102 年第 3 季環境監測報告
行政院環保署、經濟部工業局
審查意見回覆

**「離島式基礎工業區石化工業綜合區開發案一百零二年第三季環境
監測報告」行政院環境保護署審查意見回覆**

**「離島式基礎工業區石化工業綜合區開發案一百零二年第三季環境
監測報告」經濟部工業局審查意見回覆**

FTIR-01 監測報告

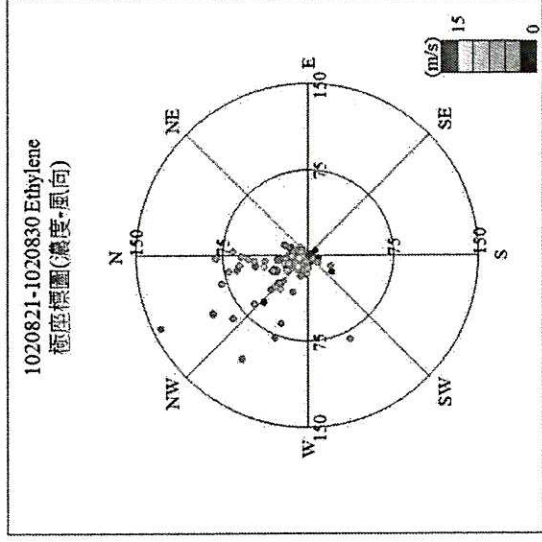
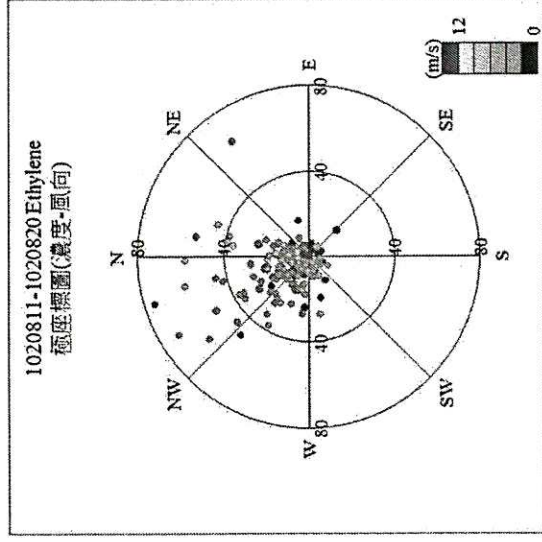
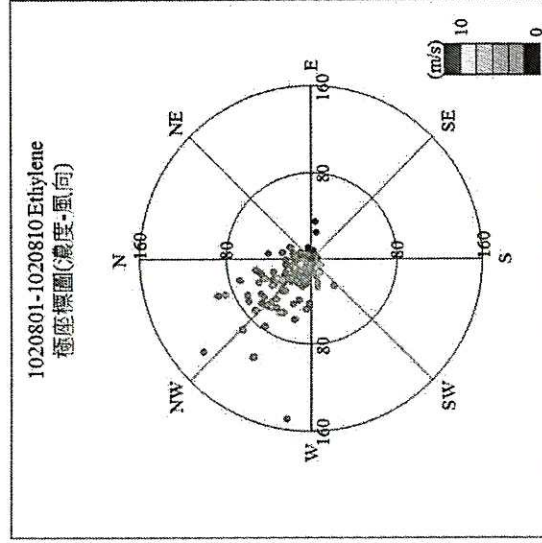
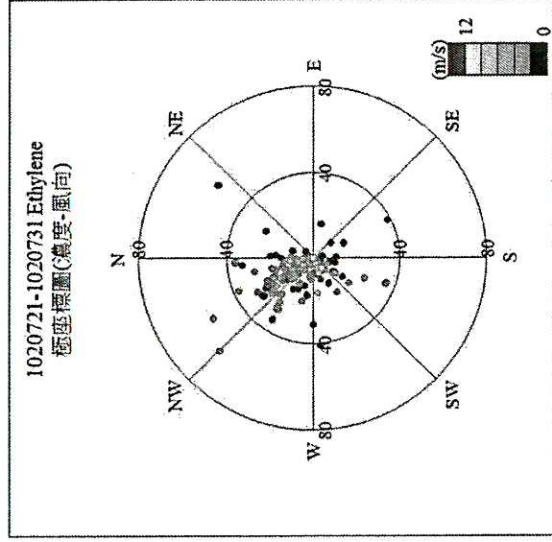
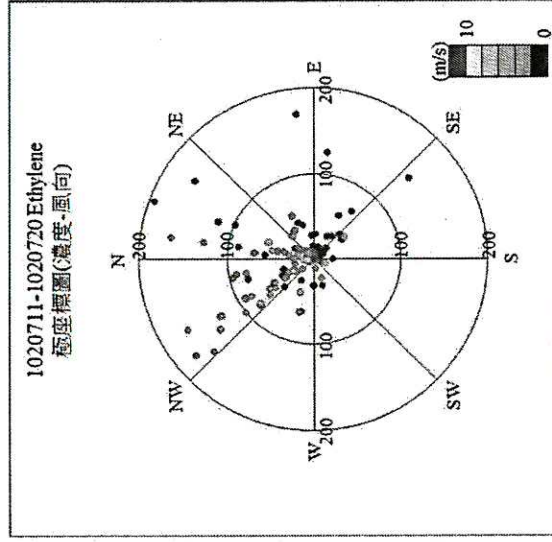
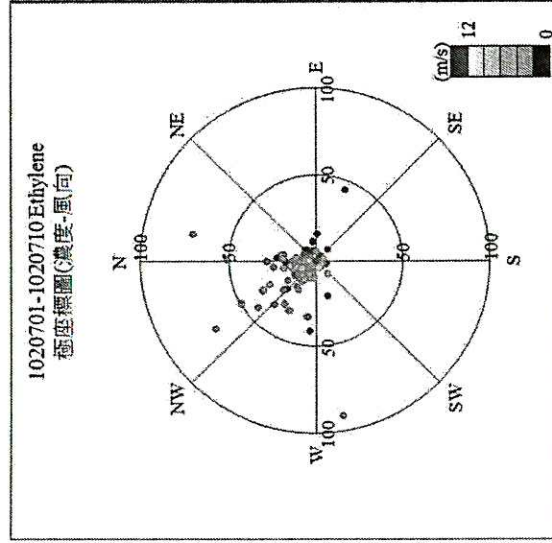
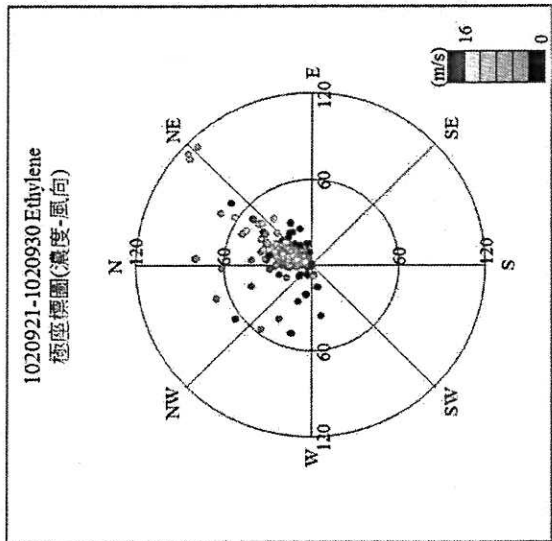
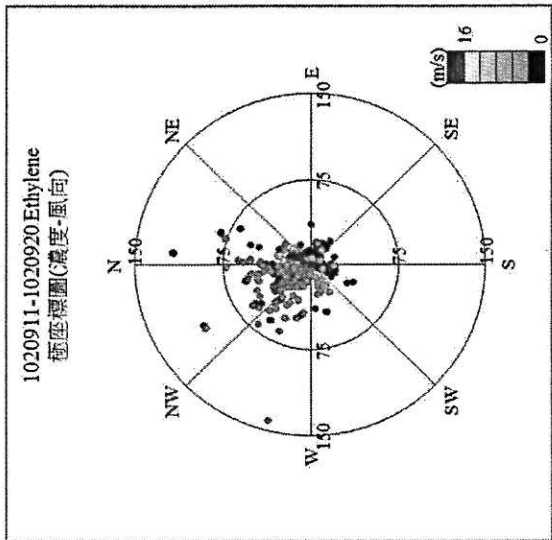
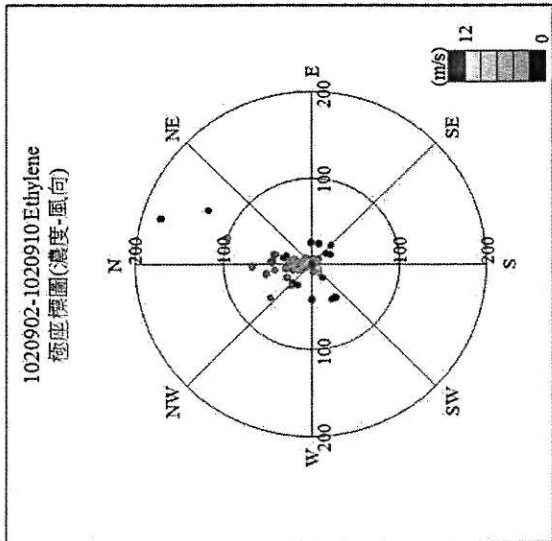
項目	審 查 意 見	答覆說明及辦理情形
		(6)第五階段則為進一步瞭解氯仿濃度隨不同地層深度(2公尺、5公尺、7公尺)之變化，於101年11月15日進行補充採樣檢測，檢測結果顯示不同深度其氯仿濃度相近(約為0.181~0.2 mg/L)。 3. 前述環評井6之氯仿調查情形已提報歷次六輕環評監督委員會，並彙整納入「離島式基礎工業區石化工業綜合區開發案環境監測報告」，後續將持續監測，以瞭解其變化趨勢。
(四)	報告第四部分海域水質調查結果，部分項目超過標準，且 pH 最低測值達 7.24，總酚濃度最高值達 11.18μg/l，請持續監測並研析原因。	1. 102 年第三季監測資料，僅 4M 測站之 pH 值最低為 7.24，本站靠近新虎尾溪口，檢視本站之鹽度僅只有 30.5 psu，較正常海水之鹽度為低，推測應是受到新虎尾溪淡水注入影響，以致於本站之 pH 值呈現 7.24 較其它測站低。 2. 總酚為微量分析，本監測依環檢所公告 NIEA W521.52A 分光光度計法進行檢測，分析靈敏度較差，方法探測下限 4 ppb，測站 1B 底層水總酚濃度為 11.18 μg/l，逾越法規值約為 10%左右，另分析前之萃取及濃縮步驟皆會造成誤差，因此分析誤差不能排除，現行總酚分析方法之精確度約在 15%左右，因此在法規值誤差範圍內，將持續監測。
(五)	報告第六部分 FTIR 監測結果部分，建議將測得乙烯之濃度及頻率與環境風向作相關性分析；另前幾季報告的 FTIR 監測物種約 16 項，而本季僅列出 6 項，請將測得物種全數列出，並提供監測物種相關製程表。	依 102 年第 3 季 FTIR 監測結果完成乙烯之濃度及頻率相關性分析(詳附件一)，另本季 FTIR 所監測到的物種如監測報告所列共計 6 項(乙烯、丙烯、甲烷、甲醇、一氧化碳、氮)，其中麥寮廠區乙烯相關製程表(詳附件二)。
